Stellungnahme zu Bebauungsplan Bardowick Nr. 56 „P & R Ost“ mit Teiländerung des B-Planes Nr. 5 „Bahnhofstraße“; Vorgezogene Beteiligung der Träger öffentlicher Belange und der Nachbargemeinden

B-Plan Nr. 56 "P & R Ost" mit Teiländerung des B-Planes Nr. 5 "Bahnhofstraße"

**Bebauungsplan Bardowick Nr. 56 „P & R Ost“ mit Teiländerung des B-Planes Nr. 5
„Bahnhofstraße“**

Fläche A

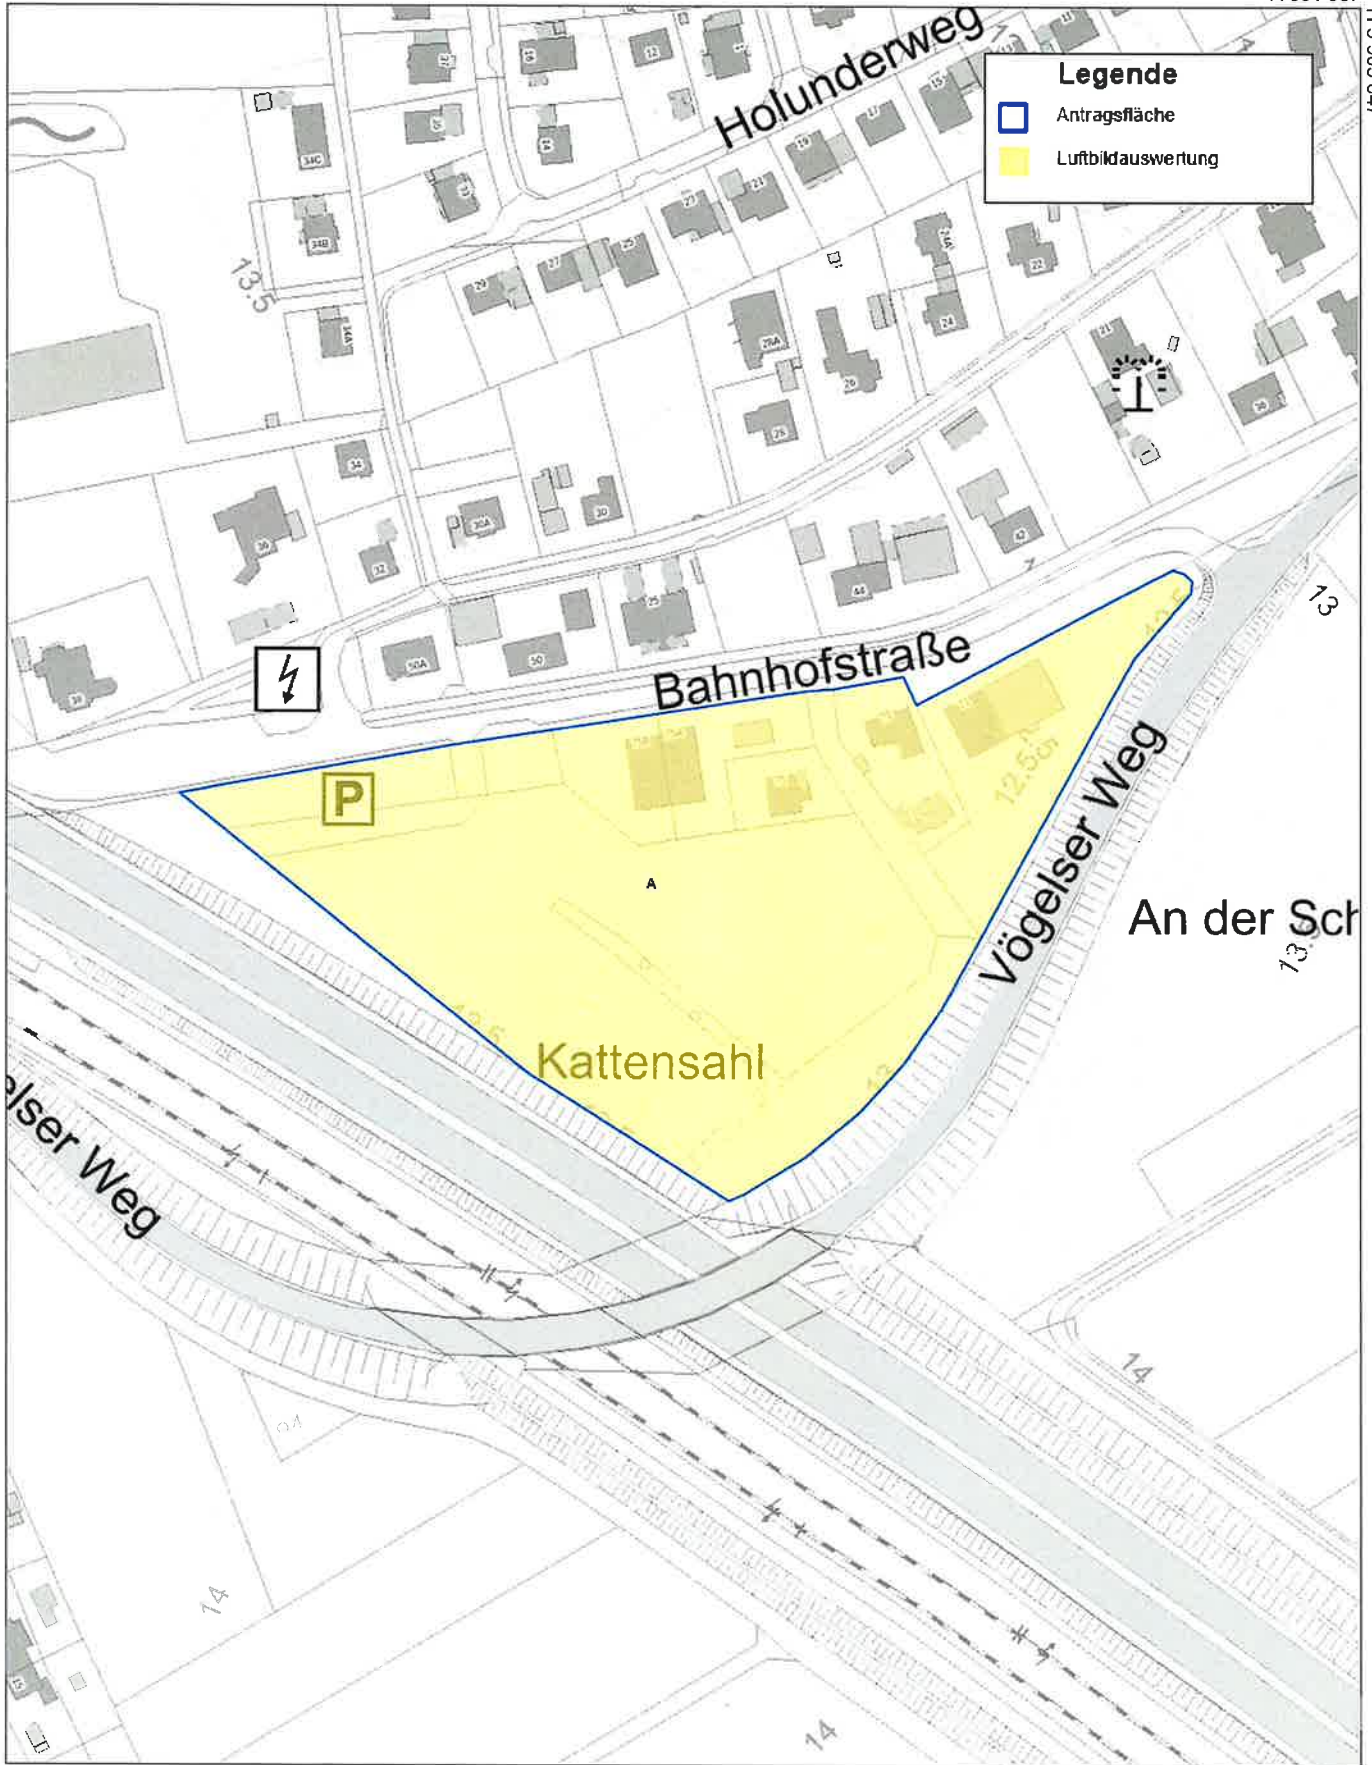
Für die Planfläche liegen dem Kampfmittelbeseitigungsdienst Niedersachsen die folgenden
Erkenntnisse vor (siehe beigefügte Kartenunterlage) :

Empfehlung: Luftbildauswertung

Luftbilder: Die derzeit vorliegenden Luftbilder wurden nicht vollständig ausgewertet.
Luftbildauswertung: Es wurde keine Luftbildauswertung durchgeführt.
Sondierung: Es wurde keine Sondierung durchgeführt.
Räumung: Die Fläche wurde nicht geräumt.
Belastung: Es besteht der allgemeine Verdacht auf Kampfmittel.
